CORPORACION VIAL DEL URUGUAY S.A.

INFORME DE AUDITORÍA AMBIENTAL

C/107 - Ampliación Contrato 23/12/2020

“Rehabilitación en mezcla asfáltica en la Ruta N°81, entre las Rutas 5 y 64 (Departamento de Canelones)”.

Ilustración 14 – P03, Obrador. Ruta 81, progresiva 16K400 a (-). Envallado de tanque de combustible con aguas contaminadas con combustibles.

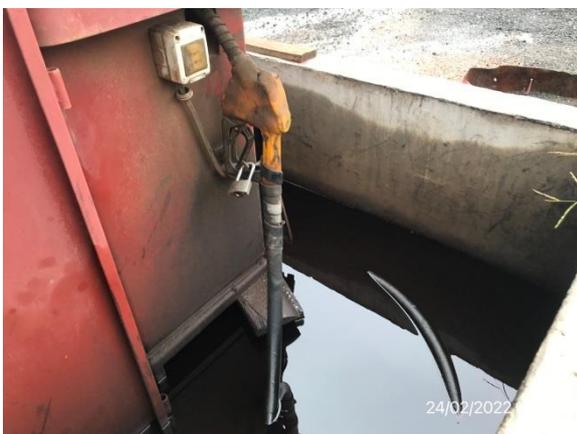
El combustible es surtido por estación ANCAP de San Jacinto y almacenado en el obrador en un tanque cisterna con piso impermeable y rodeado por un envallado perimetral con un kit anti-derrames y con extintor. Sin embargo, el techado de ese depósito es precario y se evidenció que el envallado logró contener aguas pluviales contaminadas con combustible. Se retoma ese comentario en el apartado 7.4.

ID: 01	Coordenadas UTM (X – Y)		Progresiva: 16K400 a (-), Ruta 81
	571633	6190575	Código del hallazgo: PEL – 6
Descripción: En el obrador, el techado del recinto de almacenaje de combustibles es precario y no logra contener adecuadamente el agua de lluvia. De tal modo, el envallado está colmado al 70% de su capacidad con aguas contaminadas que deben ser retiradas.			
Evidencia (Foto, documento, comunicación personal): Ilustración 14.
